PLAN CLIMAT AIR ENERGIE TERRITORIAL
de la Communauté de communes
Pays d'Orange en Provence

**Réponse à l'avis du Préfet de la
région Provence-Alpes-Côte d'Azur**

Version 1 du 06/10/2023

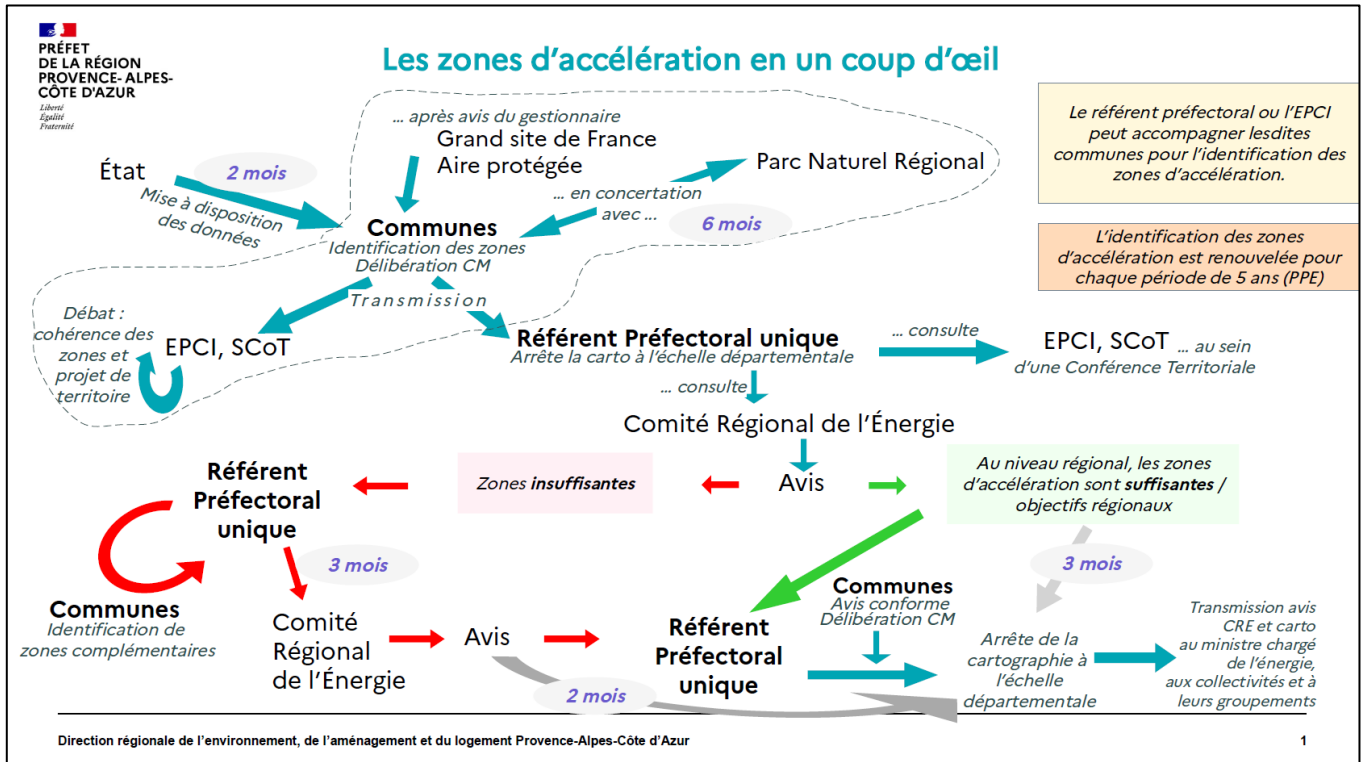
Il serait utile d'appuyer cette démarche par un schéma directeur des énergies renouvelables complément opérationnel du PCAET.

Cette démarche est intéressante mais, dans un premier temps, il s'agira de répondre aux exigences du nouveau dispositif réglementaire de planification territoriale des énergies renouvelables². Pour mémoire, L'État doit mettre à la disposition des collectivités locales les informations disponibles sur le potentiel d'implantation des énergies renouvelables. Les communes devront ensuite, après concertation du public, identifier des zones d'accélération favorables à l'accueil des installations et leur établissement public de coopération intercommunale débattre de ces zones avec le projet du territoire. Passé un délai de six mois, un référent préfectoral arrêtera la cartographie des zones d'accélération et la transmettra pour avis au comité régional de l'énergie. La définition des zones d'accélération est confiée aux communes et suit des modalités et une temporalité détaillée ci-après :
